Oggetto: Gara a procedura aperta per la fornitura di arredi per ufficio e dei servizi connessi e opzionali per le Pubbliche Amministrazioni ai sensi dell'art. 26 legge n. 488/1999 e s.m.i. e dell'art. 58 legge n. 388/2000.

I chiarimenti della gara sono visibili anche sul sito [www.mef.gov.it](http://www.mef.gov.it) sotto la dicitura Concorsi e Bandi - Gare in Corso, sul sito [www.consip.it](http://www.consip.it) e sul sito [www.acquistinretepa.it](http://www.acquistinretepa.it).

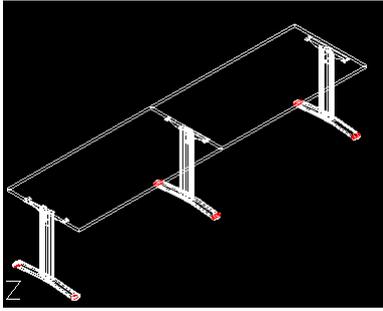
Mobili Operativi: ci confermate che le scrivanie ad "L", rif. 3.A.1.4 e 3.A.1.5, possono essere formate da due piani rettangolari (scrivania più dattilo) e non obbligatoriamente da un piano intero sagomato compatto come quello dell'attuale convenzione?

Si conferma che il piano delle scrivanie a L può essere costituito da un pezzo unico o dall'unione di due piani rettangolari.

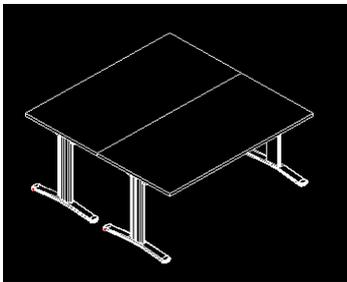
Mobili Operativi: codice 3.A.1.7 Scrivanie rettangolari aggregate a 2 postazioni contrapposte, dimensioni 160x80. Si intende due scrivanie come da esempio? Potete in caso mandarci un vostro schema?

L'esempio proposto è corretto.
